IMPIANTO SOLARE AGRIVOLTAICO DA 54,2016 MWp RNE 1 LANUVIO SOLAR

**IMPIANTO SOLARE AGRIVOLTAICO DA 54,2016 MWp
RNE 1 LANUVIO SOLAR
Comune di Lanuvio
VALUTAZIONE DI IMPATTO AMBIENTALE
Riscontro pareri e osservazioni**

In riferimento al progetto di impianto solare agrivoltaico RNE1 Lanuvio Solar (codice pratica MASE ID 8165) e al relativo procedimento di istanza di valutazione di impatto ambientale per la costruzione e l'esercizio di impianti di produzione di energia elettrica alimentati da fonti rinnovabili ai sensi dell'art. 23 D.lgs. n.152/2006 a seguito delle seguenti richieste di integrazioni e osservazioni:

Figura 18a Planimetria di progetto presentata con istanza del 9/3/2022

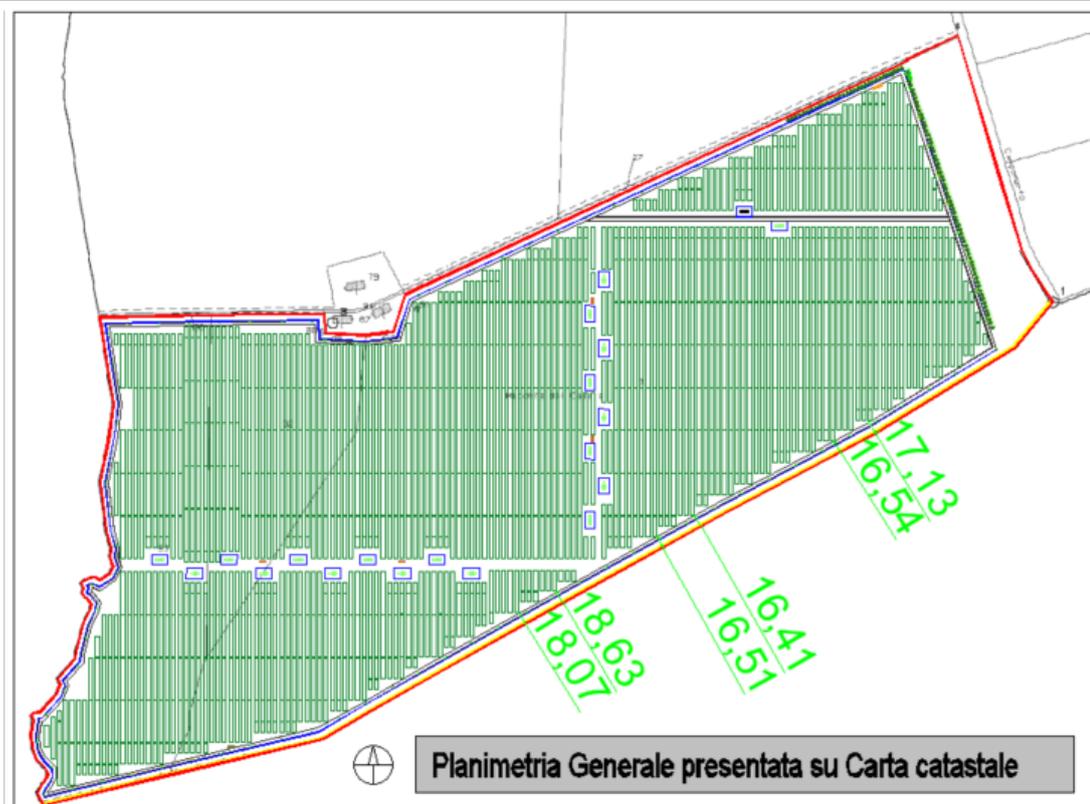
- In relazione ai nuclei abitativi presenti al confine sud dell'impianto, chiede di integrare la fotosimulazione con inquadrature da altezza sufficiente a simulare la vista dalle abitazioni esistenti. Sulla base di tale fotosimulazione si chiede di valutare un allontanamento dell'impianto o la modifica delle mitigazioni proposte introducendo alberature di altezza sufficiente a schermare l'impianto;

Al fine di soddisfare la richiesta pervenuta, è stato rimodulato il layout **attuando un arretramento dei pannelli dalla zona limitrofa abitata a sud del campo**. La distanza, precedentemente di circa 16 m, risulta da nuovo layout da cui si evince che la distanza tra i pannelli e l'abitato varia tra 40-55 m.

Figura 18b Nuova planimetria revisionata(vedasi TAVag08 - Quote massimali di progetto)
